STÄDTEBAUBEIRAT DER STADT FRANKFURT AM MAIN

Stellungnahme zum geplanten Ausbau der Stadtbahnlinie U 5

Kurz – Memorandum zur U5

Stellungnahme zum Ausbau der U-Bahnlinie U5 (Eckenheimer Landstraße)

Hochbahnsteig mit
abgesenktem Keil

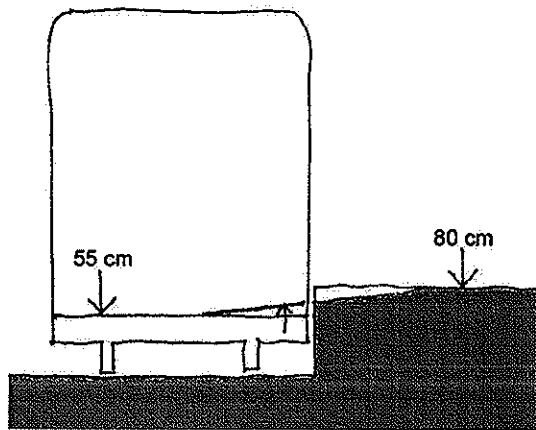
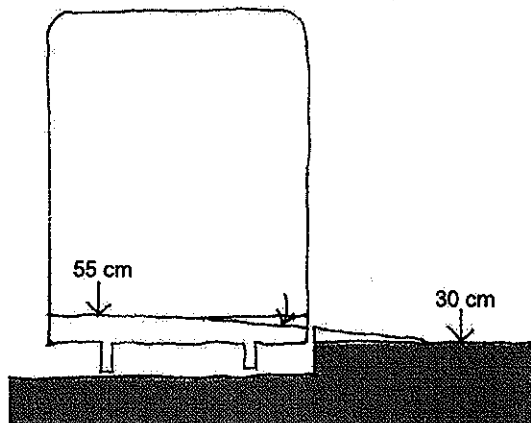
- Sämtliche Bahnsteige außerhalb des Tunnels können mit einer Bordsteinhöhe von 30 cm errichtet werden. An unproblematischen Stellen könnte die Höhe auch 50 cm betragen.
- An den Tunnelbahnsteigen müssten geringfügige Eingriffe vorgenommen werden (kleine, punktuelle Schrägrampen für jeweils eine Wagentüre).

PS Die VGF verwirft den Vorschlag allein mit dem Hinweis, ein Bahnsteigniveau dürfe laut Straßenbahn Betriebsverordnung nicht höher liegen als der Wagenboden, was im Tunnelbereich notwendig wäre. Das ist nicht korrekt. Die BO Strab, § 31 Abs.8 besagt: Die Bahnsteigoberfläche **soll** nicht höher liegen als der Fahrzeugfußboden. Es ist also eine Soll- und keine Muss-Regelung. Im Übrigen ist dem RMV-Fahrgast diese Art von Höhenunterschied bei den doppelstöckigen Regionalzügen in allen Bahnhöfen geläufig.
